安徽大学史河校区新江园学生宿舍配套电 增容施工项目更正公告

项目编号：ZF2026-32-0193（任务书编号：FS34000120261633
号）

项目名称：安徽大学史河校区新江园学生宿舍配套电增容施工项
目

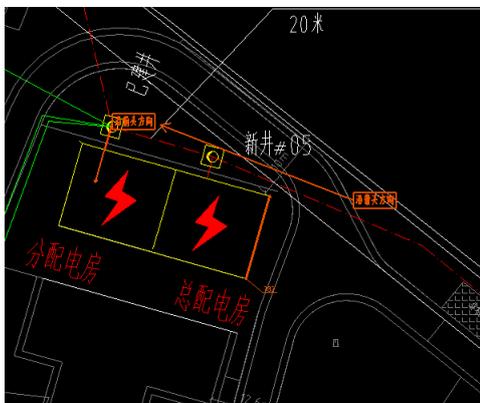
6. 问：开闭所进线电缆是否经室外排管按下图路径（详见附件）进入原先开闭所？

答：是的。
